ISSOIRE AVIATION N° **44**

APPAREILS CONCERNES :
AVIONS ISSOIRE AVIATION APM20 - LIONCEAU

OBJET :Poignée de frein

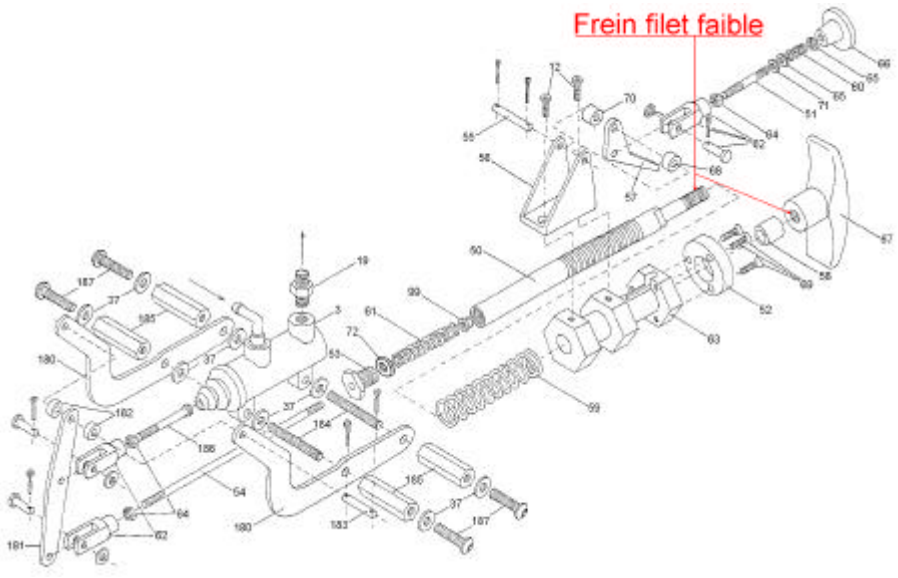
Eviter le desserrage et possible démontage inopiné et intempestif de la poignée de frein.

1. Freiner la poignée de frein RC 550-67 sur l'axe strié RC 550-50 à l'aide de frein filet faible.
2. Ajouter cette précision aux pages a-24 et/ou a-25 du Manuel d'entretien

Cette opération ne nécessite que l'outillage habituel d'un atelier d'entretien. Le frein filet peut être le produit Loctite 222 ou 242 mais pas exclusivement (frein filet faible).
